DODATOK č. 1

k zmluve o dielo zo dňa 20.12.2022

Zmluvy o dielo „Výstavba MŠ Zvončekova v Stupave“

Akcia: **„Výstavba MŠ Zvončeková v Stupave.“**

Zmenový list č.1 - ROZPOČET

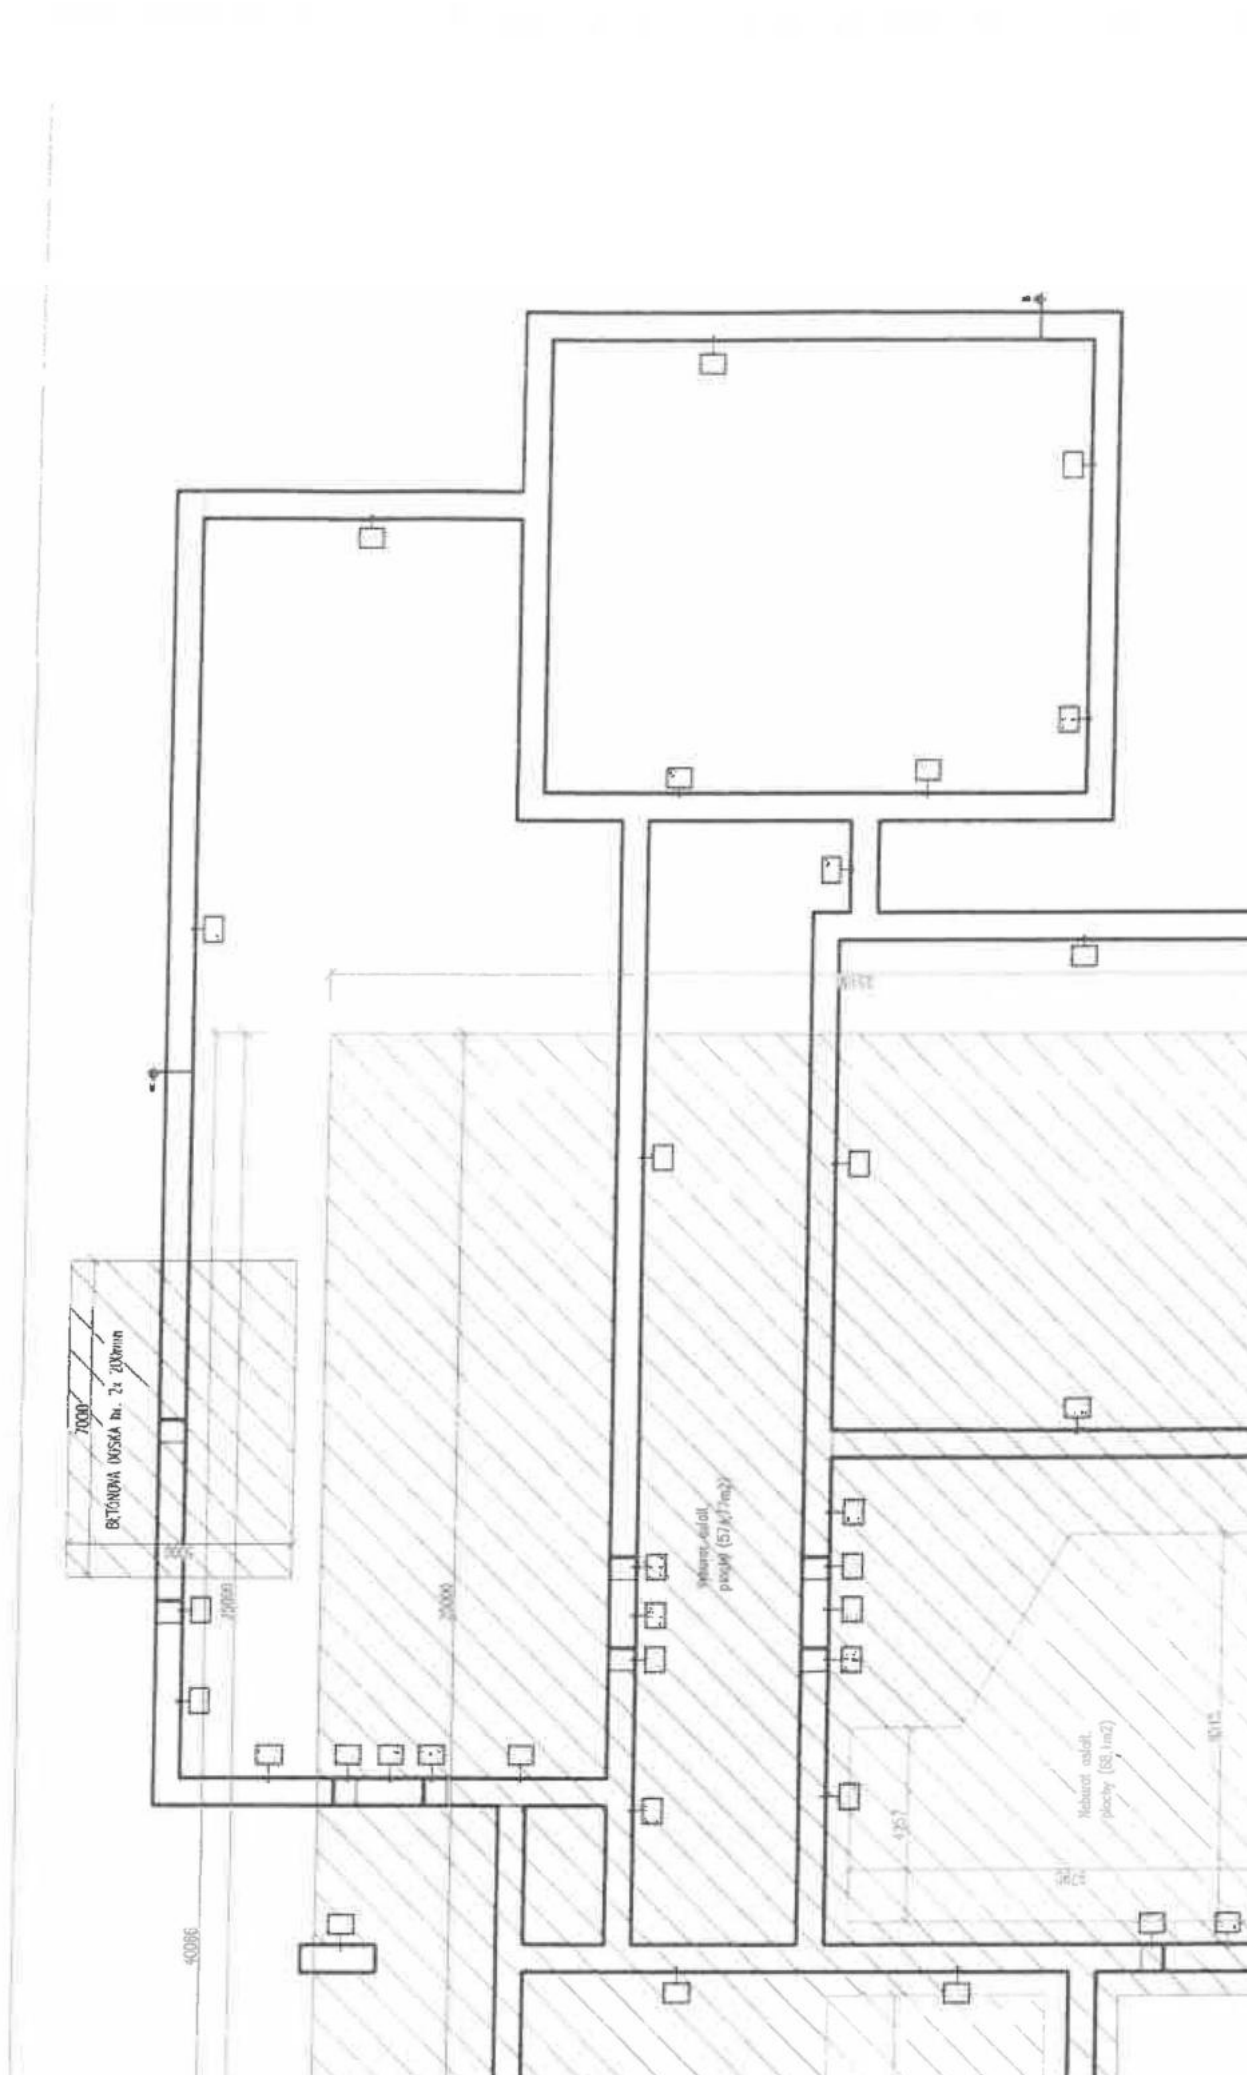
Pôvodná projektová dokumentácia neuvažuje s navážkami, kt. sa nachádzajú na stavenisku ani s búraním existujúcej spevnenej plochy, kt. sa nachádza priamo pod plánovanou stavbou ako aj s búraním existujúcich chodníkov, kt. sú v kolízii s plánovanými parkovacími plochami a novými chodníkmi

Prebytočná zemina sa odvezie na skládku. Existujúce spevnené plochy sa odstránia a vzniknutý odpad sa odvezie na skládku.
